ÜBERGANG
ACRYLHARZ - FLIESEN
EBENE U1
DETAIL D4 - FUSSBODENAUFBAUTEN
UKD 17.21 SANIERUNG ZENTRALE KÜCHE

MASSTAB 1: 5
GEZ:mg 09.01.25
PLOT: 4.8.26
D4-13

DETAIL
M= 1: 1

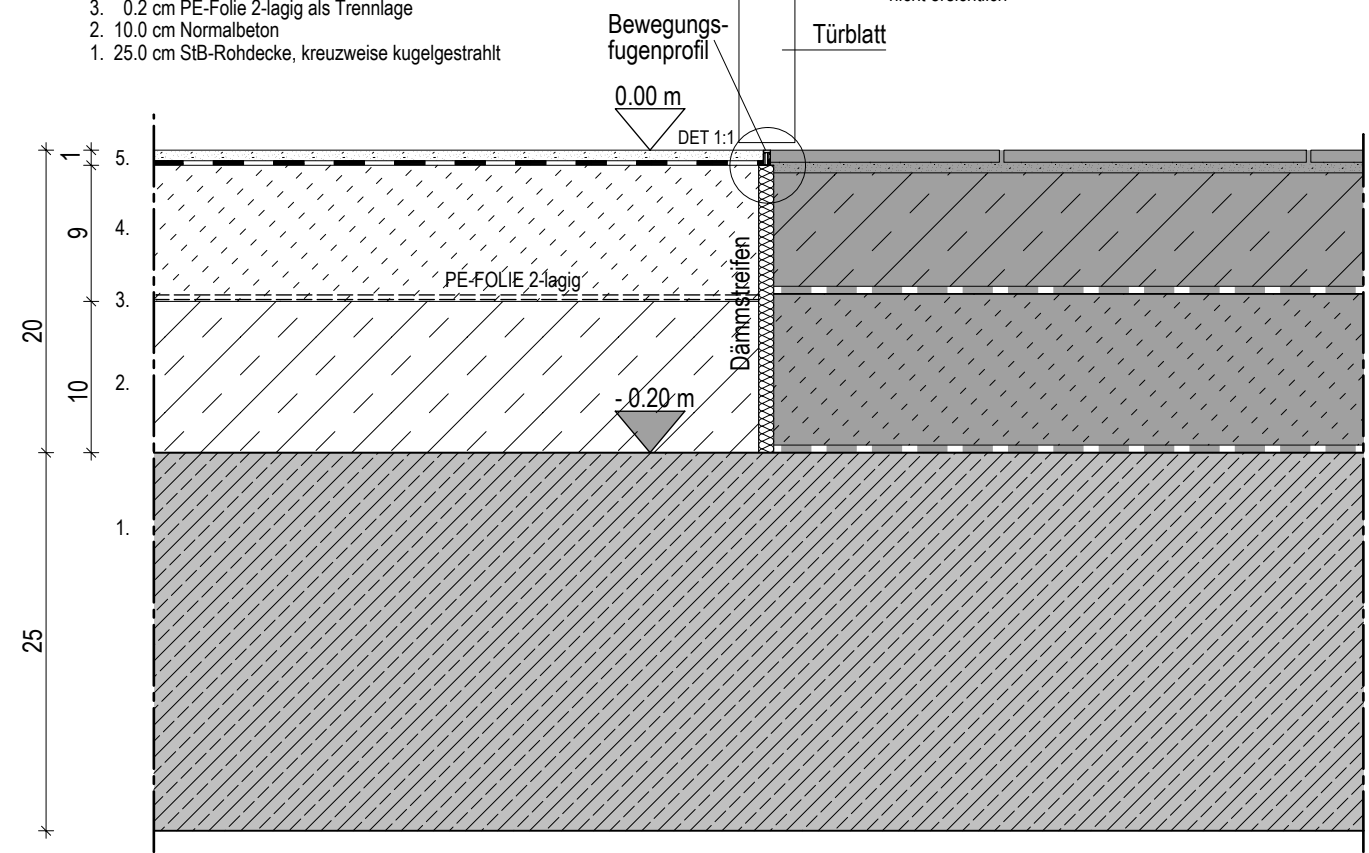
DATUM	BEAR.	ÄNDERUNG
14.01.2026	si	Leichtbeton in Normalbeton geänd. im Detail

- 0.8 cm Acrylharz (R11), (mehrlagig) als Verbundabdichtung
- 9.0 cm Schnell-Estrich C50 Rheorapid
- 0.2 cm PE-Folie 2-lagig als Trennlage
- 10.0 cm Normalbeton
- 25.0 cm StB-Rohdecke, kreuzweise kugelgestrahlt
